# CONCLUSIONS MOTIVEES

AUTORISATION ENVIRONNEMENTALE POUR LE  
RENOUVELLEMENT DE L'AUTORISATION D'EXPLOITER,  
POUR UNE DUREE DE 25 ANS ET POUR L'EXTENSION  
DE LA CARRIERE DE MICASCHISTE A AMPUIS (69)

Pétitionnaire : société BUFFIN TP

Commissaire enquêteur : Claire MORAND

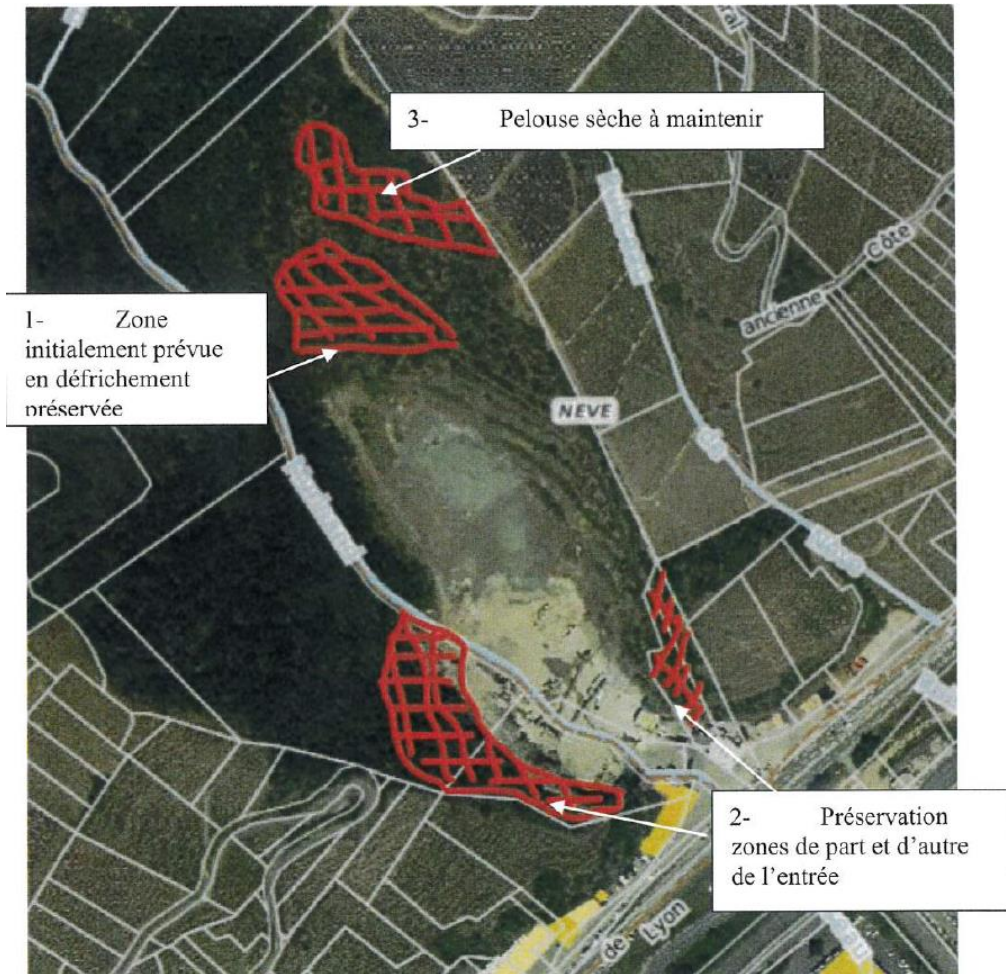
Afin de préserver les milieux remarquables sur le site de la carrière, le Parc du Pilat, les Mairies d'Ampuis et de Reventin Vaugris et Vienne Condrieu Agglomération proposent la mise en place d'obligations réelles environnementales :

- Une sur le périmètre de la pelouse sèche afin de garantir son maintien (zone 3 sur la carte précédente),
- Une aux abords Sud Ouest du site afin de préserver les forêts de pente (zone 2 sur la carte précédente), le Parc du Pilat propose d'étendre cette zone aux parcelles entières,
- Une aux abords Nord Est du site afin garantir la préservation de la zone naturelle et d'améliorer l'impact sur le paysage (zone 3 sur la carte précédente).

**De mon point de vue, afin de prendre en compte les enjeux de biodiversité important sur le site, il semble nécessaire de :**

- mettre en place une ORE autour du secteur de la pelouse sèche (surface de 4500m<sup>2</sup> identifiée dans l'étude d'impact),
- mettre en place une ORE permettant la préservation des forêts de pente situées en périphérie du périmètre de la carrière et jouxtant le ruisseau du Murinand (zone Sud Ouest)
- préserver les autres abords boisés dont la famille BUFFIN est propriétaire, comme proposé par le maître d'ouvrage (zone Nord Est).

- mettre en place une ORE autour du secteur de la pelouse sèche (surface de 4500m<sup>2</sup> identifiée dans l'étude d'impact),
- mettre en place une ORE pour matérialiser la réduction du périmètre de défrichement comme proposé par les collectivités,
- mettre en place une ORE permettant la préservation des forêts de pente situées en périphérie du périmètre de la carrière et jouxtant le ruisseau du Murinand (zone Sud Ouest),
- préserver les autres abords boisés dont la famille BUFFIN est propriétaire, comme proposé par le maître d'ouvrage (zone Nord Est).
